Budowy pomostu dla cumowania łódek przy „Bosmance”, w ramach realizacji projektu:  
„Zagospodarowanie terenu wokół jeziora Jeleń”, zgodnie z pozwoleniem na budowę z dnia  
21.10.2013 wydanym przez Starostę Bytowskiego

**Niżej wymienione zmiany klasyfikuję jako nieistotne odstępstwo od  
zatwierdzonego projektu którego jestem autorem:**

RZUT Z GÓRY  
skala 1:100

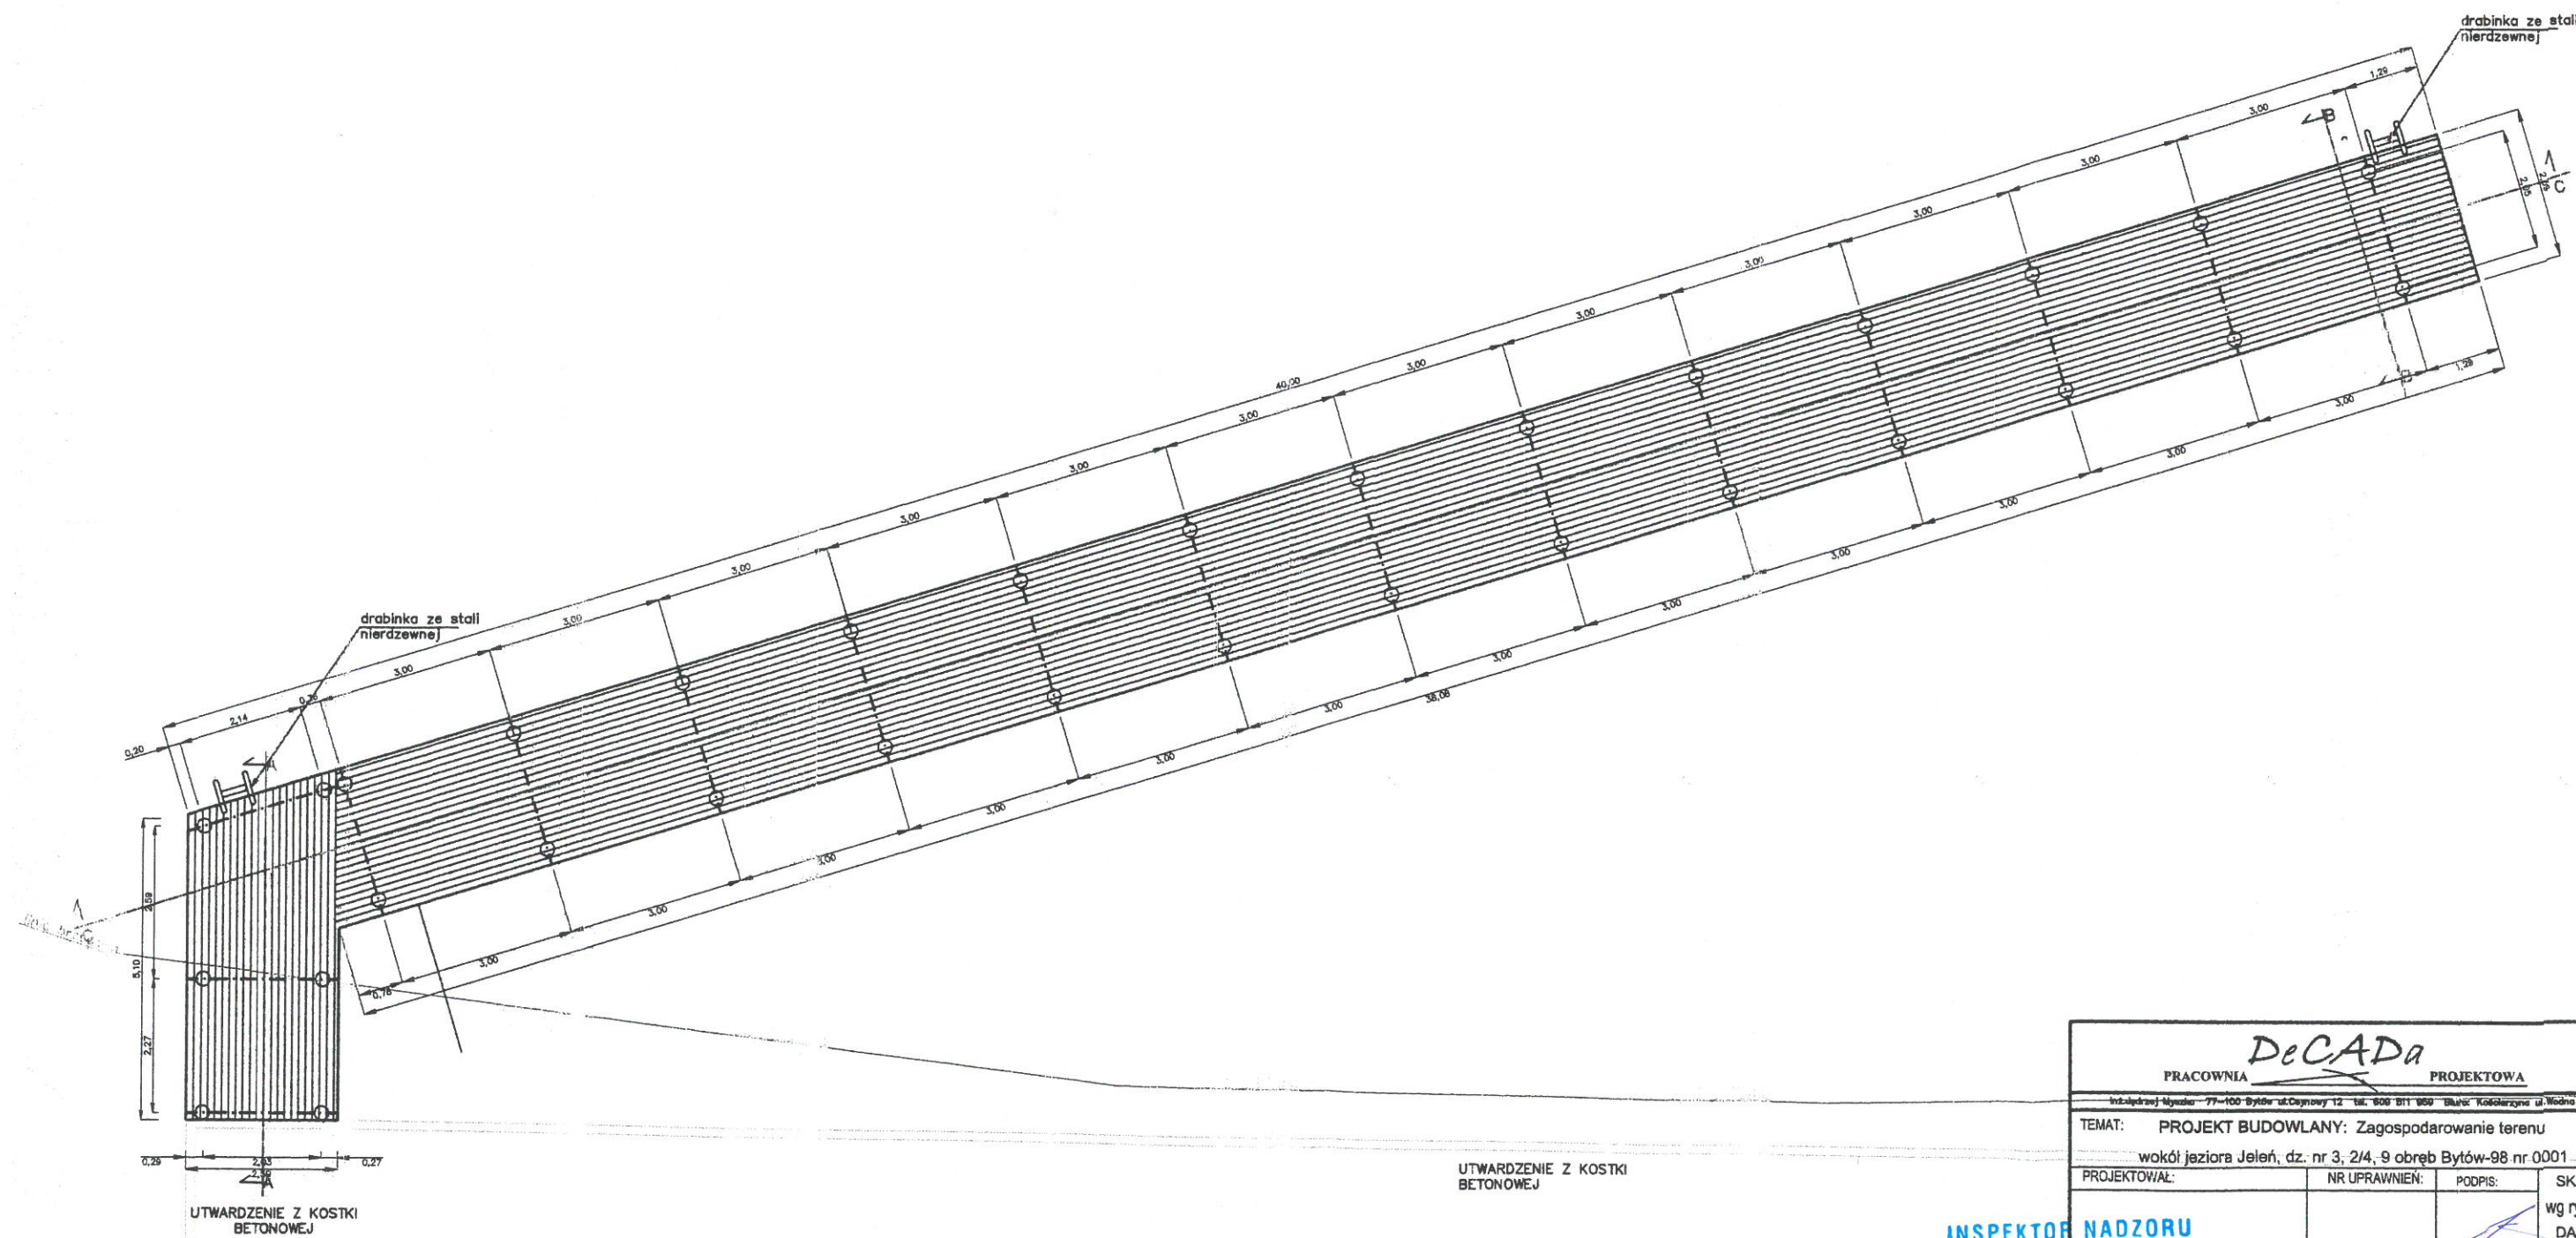
- skrócenie pomostu o 20 m długości,
- odsunięcie konstrukcji o 24 m od pomostu przy „Bosmance”
- przesunięcie pomostu w stronę jeziora, jak najbliżej linii zakresu mapy do celów projektowych
